Informe Consolidado de Solicitud de Aclaraciones, Rectificaciones y/o Ampliaciones a la Declaración de Impacto Ambiental del Proyecto "Modificación de Línea de Evacuación de Energía Eléctrica y Ajuste de Obras en Parque Fotovoltaico El Roque"

Nombre del Titular : Parque Solar Roque SpA.
Nombre del Representante Legal : Luis Fernando Tovar Briceño
Dirección : Isidora Goyenechea 3365, Piso 14, Las Condes

El presente Informe Consolidado de Solicitud de Aclaraciones, Rectificaciones o Ampliaciones a la Declaración de Impacto Ambiental del proyecto "Modificación de Línea de Evacuación de Energía Eléctrica y Ajuste de Obras en Parque Fotovoltaico El Roque", contiene las observaciones generadas en virtud de la revisión de la Adenda.

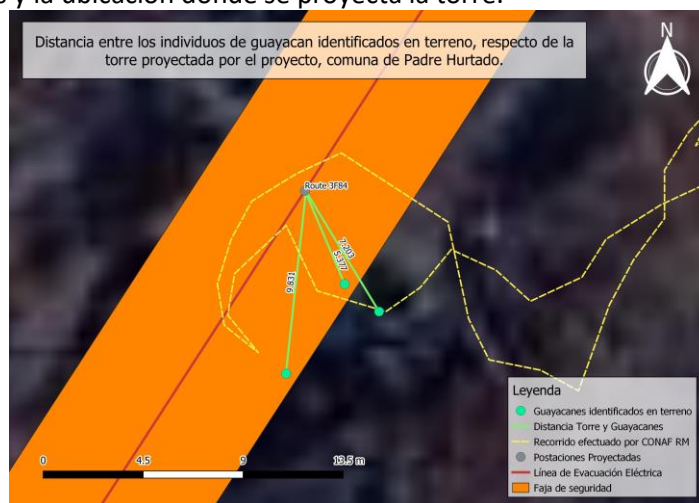
54. Respecto del Permiso Ambiental Sectorial contenido en el artículo N°148 del D.S. N°40/2012 MMA, Reglamento del Sistema de Evaluación de Impacto Ambiental “Permiso para corta de bosque nativo”, Se solicita al titular adjuntar los archivos shape y/o KMZ de las áreas de corta asociadas a la instalación de las torres que sostendrán la línea de evacuación eléctrica.

Adicionalmente, se solicita al titular presentar una cartografía donde se evidencien de manera clara las áreas de corta asociadas a las obras, partes y acciones del proyecto, resaltando sus respectivos rodales de intervención. Lo anterior, se debe a que solo se presenta un plano general de intervención del proyecto completo y no se presenta lo anteriormente mencionado.
